ORD.SM/AGD/Nº 6981 /

MAT.: Se autoriza obras de construcción para la ampliación y refuerzo de redes de fibra óptica, ENTEL S.A., en el sector de la intersección Av. Santa Elena y Eduardo Cordero, comuna de Puente Alto.

MINUTA CON MEDIDAS DE MITIGACIÓN CORRESPONDIENTE A LOS TRABAJOS A REALIZARSE EN CALLE SANTA ELENA EN LA INTERSECCION CON AV. EDUARDO CORDERO, COMUNA DE PUENTE ALTO.

DETALLE TIPO DE OCUPACION EN CANALIZACION (1ª ETAPA)

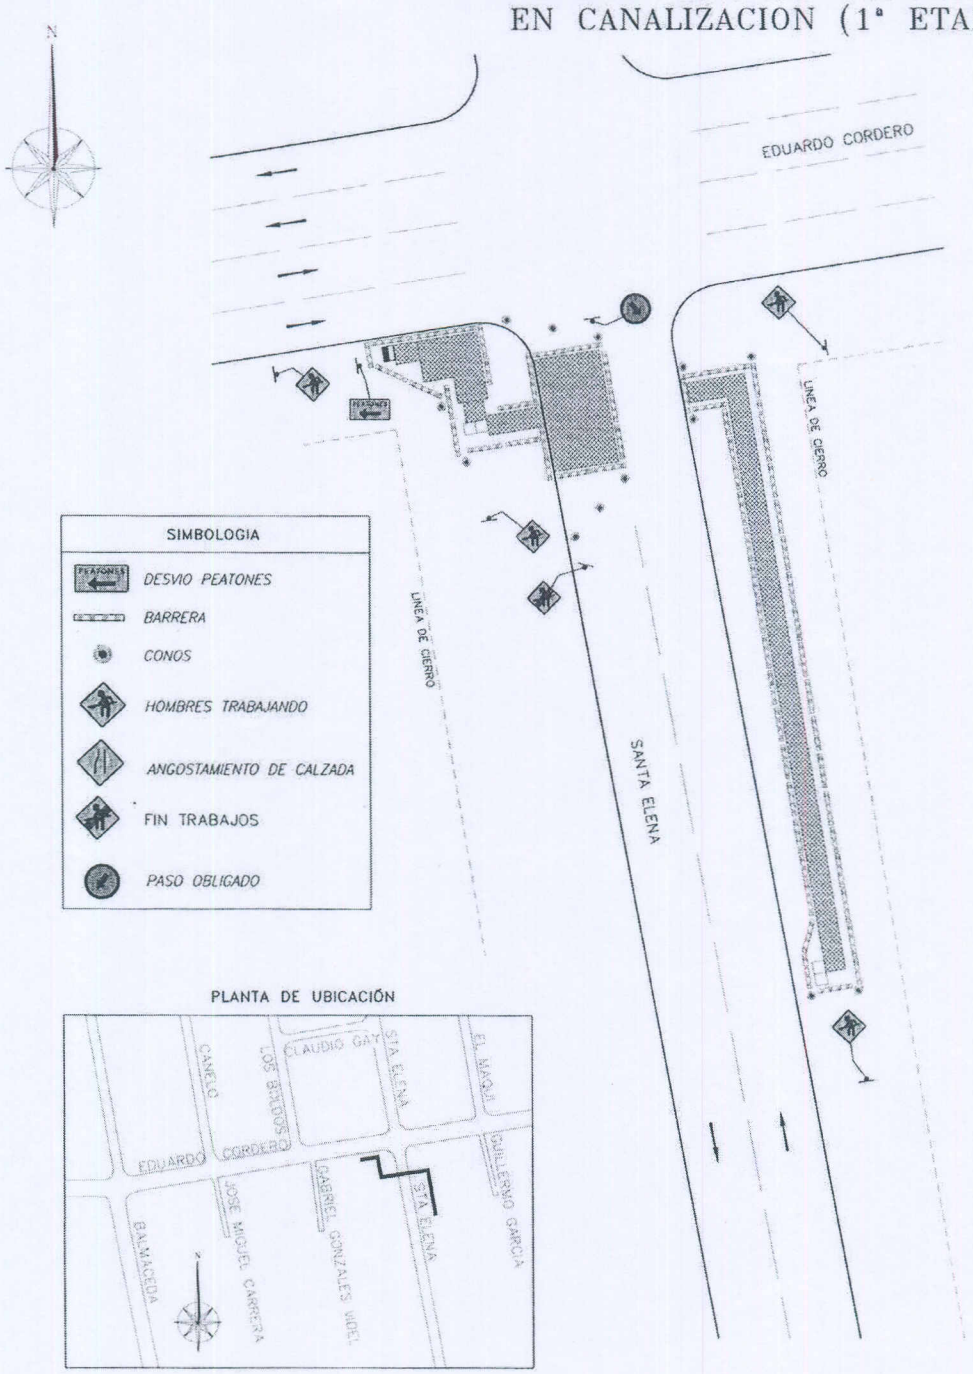
- En complemento a lo antes descrito se deberá implementar la señalización y dispositivos viales detallados en el esquema "Cambio de Alineamiento, en calle Santa Elena esquina Av. Eduardo Cordero" (obra: canalización por calzada, etapa 1 y 2).
